**Auszug aus dem Sitzungsbuch der Stadt Penzberg**

Sitzung des Bau-, Mobilitäts- und Umweltausschusses am 09.05.2023

| <b>5.</b> | <b>78. Änderung des Bebauungsplans „Altstadtsanierung“ im vereinfachten Verfahren gemäß § 13 BauGB: Billigung nach öffentlicher Auslegung und Beschluss zur erneuten öffentlichen Auslegung</b> | <b>3/100/2023</b> |

Nachfolgend ist der Planteil des Planentwurfs in der Planfassung vom 08.11.2021 dargestellt:

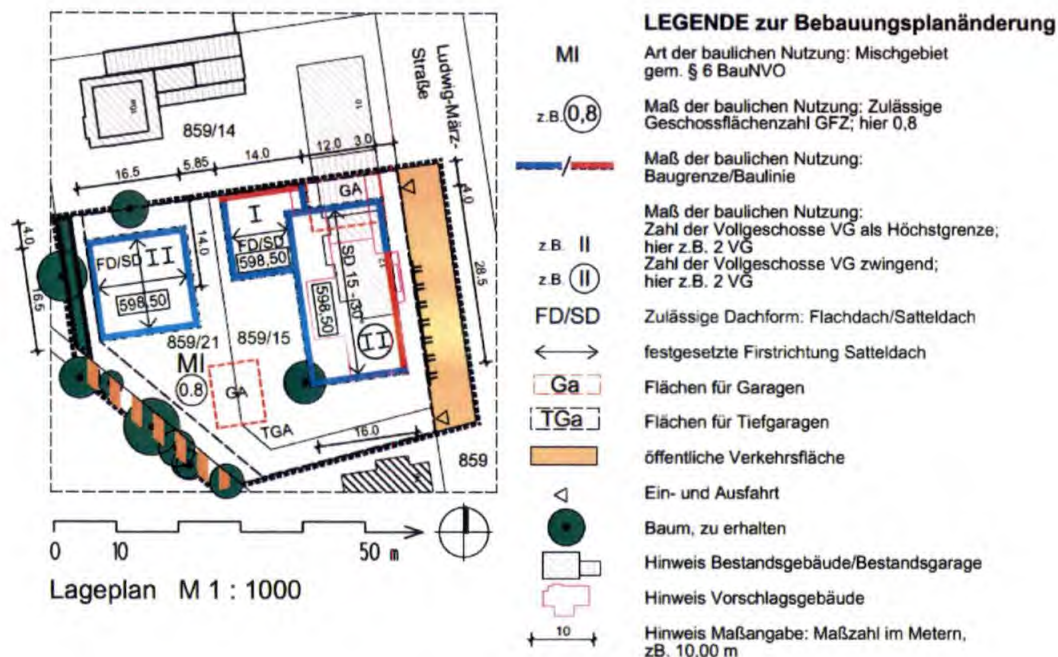
Auf der Fl. Nr. 859/15 wird ein Baum als erhaltenswert festgesetzt. Die Baugrenze reicht fast bis zum Baumstamm. Sollte an dieser Stelle bis an Baugrenze gebaut werden ist zu befürchten, dass der Baum im Zuge der Bauarbeiten nachhaltig beschädigt wird. Wir bitten um Prüfung, ob die Baugrenze an dieser Stelle etwas zurückgesetzt werden könnte, um den Schutz des Baumes sicherzustellen.

Wir empfehlen die klarstellende Festsetzung, wonach der öffentlich gewidmete Fuß- und Radweg auf dem Grundstück als anrechenbare Fläche gem. § 19.4 BauNVO berücksichtigt wird, zu streichen und ggf. die Festsetzungen zur GRZ anzupassen. Zwar gelten grundsätzlich auch nicht überbaubare Flächen als Bauland i. S. v. § 19 BauNVO, da diese nicht schlechthin einer Bebauung entzogen wird (etwa durch Nebenanlagen, vgl. § 23 Abs. 5 BauNVO). Ausschlaggebend ist jedoch stets, dass diese Flächen grundsätzlich bebaubar sind. Dies ist bei einem öffentlich gewidmeten Fuß- und Radweg nicht der Fall.

Das Vorschlagsgebäude hält einen angemessenen Abstand zum o. a. Bau ein.

Da nach Rücksprache mit dem Grundstückseigentümer das Vorschlagsgebäude auch dem geplanten Gebäude entspricht, besteht hier keine Gefahr für den Baum. Sollte das Gebäude zukünftig innerhalb der Baugrenzen durch einen Neubau in anderen Abmessungen ersetzt werden, ist zu vermuten, dass dieser Baum dann nicht mehr bestehen wird.

Es wird vorgeschlagen, die Baugrenzen nicht zu verändern.

Mit der Festsetzung GRZ 0,55 und der maximalen Überschreitung der GRZ 0,55 für Anlage nach § 19.4 BauNVO um 45 % beträgt die GRZ für Anlagen nach §§ 19.2 und 19.4 BauNVO 0,80 GRZ – und erreicht damit die Kappungsgrenze nach § 19.4 BauNVO.

Um den Entfall des Anteils des o. a. Fußwegs bei der Bemessung von Anlagen gem. § 19.4 BauNVO zu kompensieren, soll die GRZ für Anlagen nach § 19.4 BauNVO um 4 % auf 47 % erhöht werden. Damit überschreitet die GRZ für Anlagen nach §§ 19.2 und 19.4 BauNVO auf 0,809 und übersteigt die sog. Kappungsgrenze um 0,0085. Laut § 19.4 BauNVO ist eine geringfügige Überschreitung zulässig.

Die Festsetzung 2.1 „max. zulässige GRZ für Anlagen nach § 19.2 BauNVO: GRZ 0,55; die max. zulässige GRZ darf für Anlagen nach § 19.4 BauNVO um maximal 45 % überschritten werden“ soll geändert werden in:

2.1 max. zulässige GRZ für Anlagen nach § 19.2 BauNVO: GRZ 0,55;  
die max. zulässige GRZ darf für Anlagen nach § 19.4 BauNVO um maximal 47 % überschritten werden

Die Festsetzung „Der öffentlich gewidmete Fuß- und Radweg auf dem Grundstück ist anrechenbare Fläche gem. § 19.4 BauNVO“ soll entfallen.

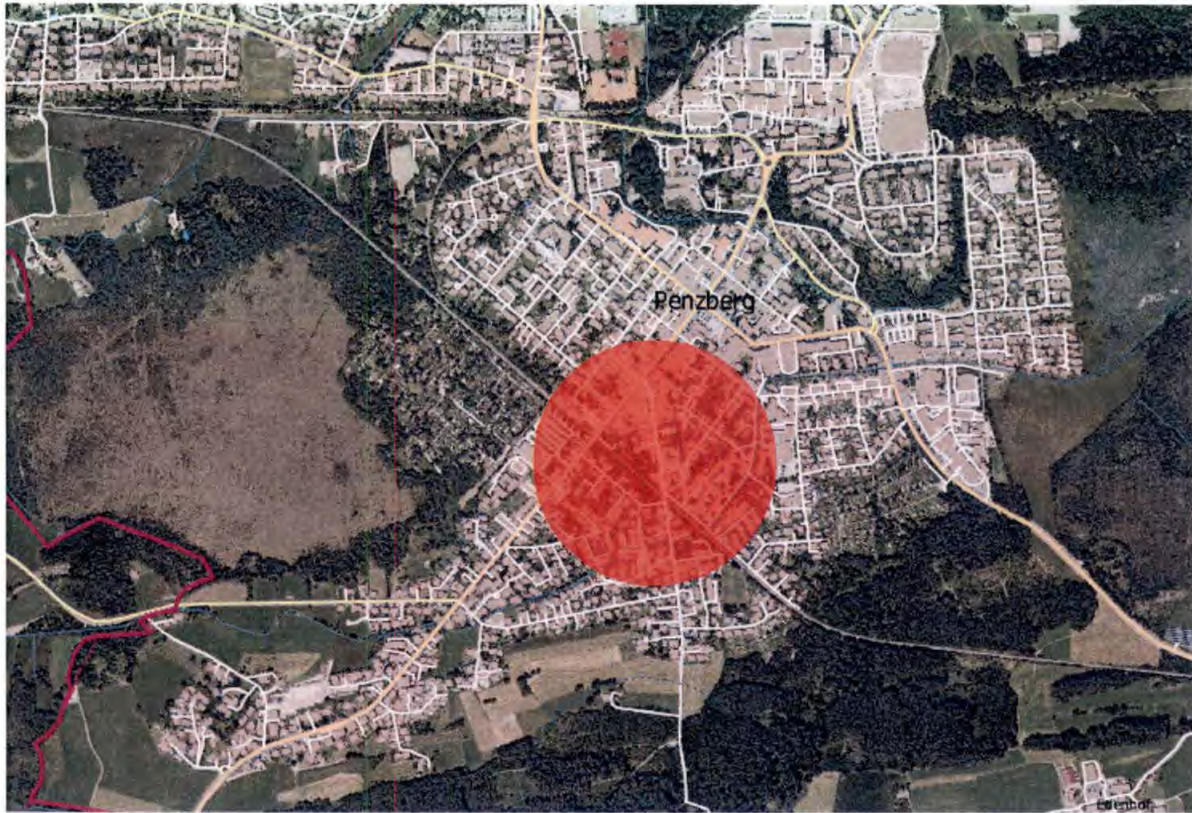
ich bin Eigentümer des Grundstücks Ludwig-März-Straße 12, das im Bereich dieser Bebauungsplanänderung liegt. Der Bebauungsplanentwurf sieht eine Bushaltestelle unmittelbar vor meinem Grundstück vor. Bisher war hier keine Bushaltestelle eingerichtet, zurzeit befindet sich hier eine vorübergehende Bushaltestelle, die hier zu Testzwecken eingerichtet wurde.

Der Abstand zum geplanten Gebäude auf dem Grundstück ist gerade in dem Bereich der nach Bebauungsplanentwurf vorgesehenen Haltestelle nur sehr gering.

Nicht nur die Lärmentwicklung ist ein Problem, sondern auch die Tatsache, dass die Ansammlung von Menschen unmittelbar vor dem geplanten Eingang stattfindet und außerdem auch einiges an Müll hinterlassen wird. Dieser wird häufig nicht nur nicht in den dafür vorgesehenen Behältern entsorgt, sondern landet sogar auch auf meinem Grundstück.

Insbesondere wird aber durch die Haltestelle die Einfahrt in mein Grundstück deutlich erschwert bzw. im Bereich der Gartenzufahrt völlig unmöglich gemacht, welche aber für die geplante Neubebauung zwingend erforderlich wird.

Ich beantrage, dass die Haltestelle nicht dauerhaft in der Ludwig-März-Straße, insbesondere nicht direkt vor meinem Grundstück, eingerichtet, sondern mit der Schulbushaltestelle zusammengelegt oder in der Sonnenstraße eingerichtet wird.

Die Haltestelle hat eine wichtige Erschließungsfunktion für die südlichen Quartiere, z. B. Ludwig-März-Straße, Unterholzstraße, Am Burgholz, Parkhofweg. Die nächsten Bushaltestellen dieser Linie sind Bahnhof und Stadthalle. Die Haltestelle Stadthalle liegt außerhalb des empfohlenen 300m-Radius für den Abstand von Bushaltestellen. Die Haltestelle Bahnhof liegt nur bei Betrachtung der Luftlinie noch innerhalb des 300m-Radius. Für die Bewohner der genannten südlichen Quartiere würde der Entfall eine wesentliche Verschlechterung der ÖPNV-Anbindung bedeuten.

Eine Verlegung und Zusammenlegung mit der Schulbushaltestelle vor der Schule in der Sonnenstraße (s. beigefügte Fotos) wurde seitens der Verwaltung geprüft. Der schmale Gehweg mit angrenzendem Grünstreifen trennt die Fahrbahn Sonnenstraße vom Busbereich und Parkplatz vor der Bürgermeister-Prandl-Mittelschule. Ohne baulichen Eingriff in die vorhandene Bausubstanz ist eine Zusammenlegung der beiden Haltestellen nicht möglich.

Die Stadt Penzberg plant daher, in der Ludwig-März-Straße im Zusammenhang mit der B-Plan-Änderung diese Haltestelle barrierefrei in der Ausführung eines so genannten Haltestellenkaps umzubauen. Es handelt sich dabei um eine Haltestelle für öffentliche Verkehrsmittel, deren Rand bis an den durchgehenden Fahrstreifen des Straßenverkehrs vorgezogen ist. Vorteil ist zum einen die Platzersparnis. Die Haltestelle muss nur etwa so lang sein wie ein Bus. Zum anderen rückt die Haltestelle ca. 1,50m bis 1,80m weiter von der Grundstücksgrenze weg. Dies dürfte sich positiv auf die nur zu Schulbeginn- und -endezeiten festzustellenden Ansammlungen größerer Anzahl an wartenden Schulkindern auswirken. Um eine Vermüllung zu vermeiden kann an der Haltestelle auch ein Papierkorb angebracht werden, wenn dies gewünscht ist.

Die genaue Lage der Haltestelle im Bereich vor den Grundstücken Ludwig-März-Straße 10 – 12 lässt sich sicherlich auf die Planung der Bauherren lage- und höhenmäßig abstimmen.
